改善箇所説明図

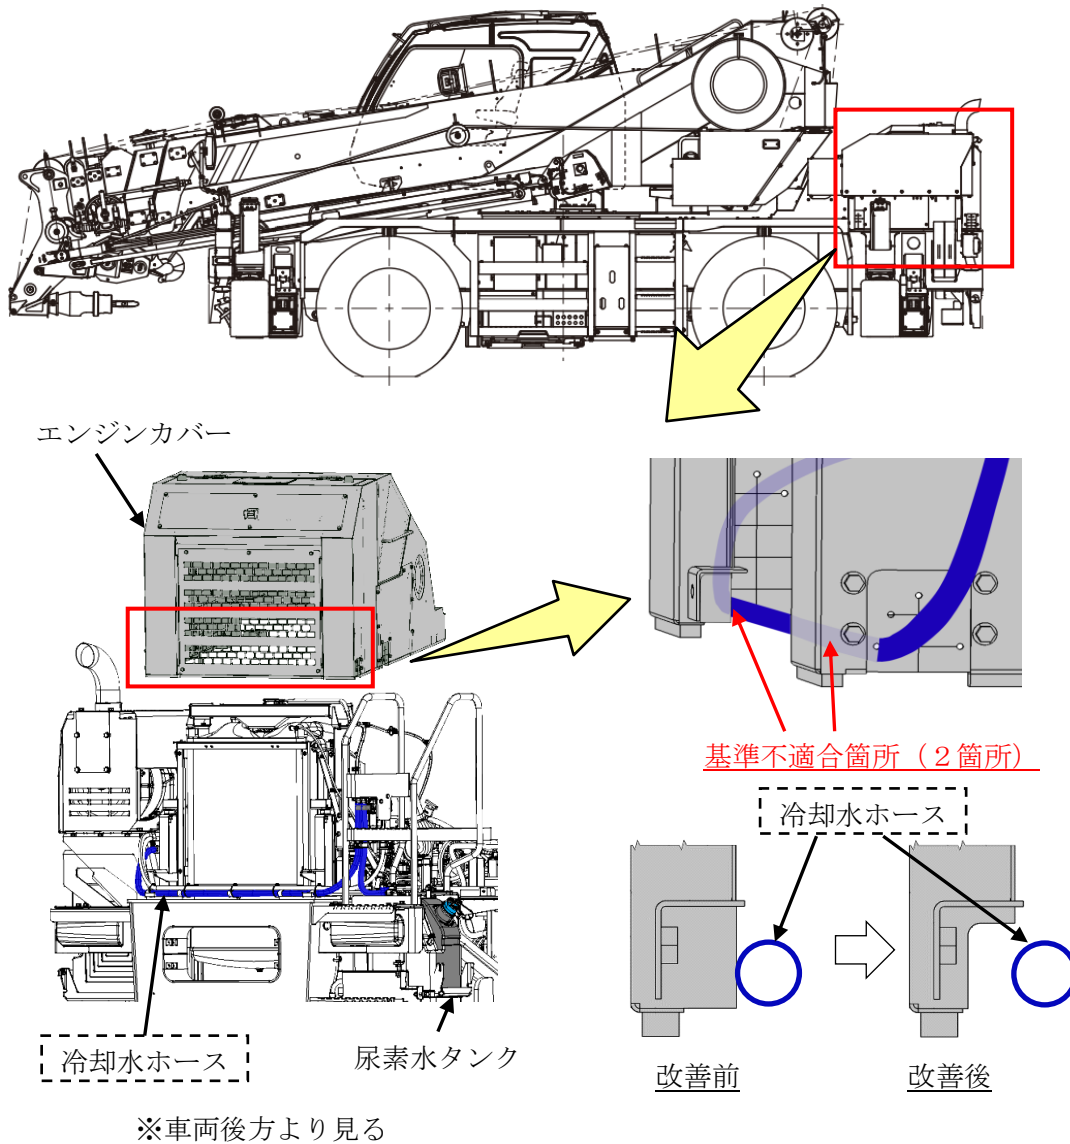
ホイール・クレーンの尿素 SCR 装置において、エンジンカバーの製作不良により、カバーとエンジン冷却水ホース（尿素水タンクヒータ用）が接触し、ホースが損傷するおそれがある。そのままの状態で使用を続けると、ホースの損傷によりエンジン冷却水が漏れ出し、最悪の場合、エンジンのオーバーヒートに至るおそれがある。

全車両、エンジンカバーを修正する。また、ホースが損傷している場合は、ホースを新品に交換する。

識別：エンジンカバーに白色ペイントを行う。
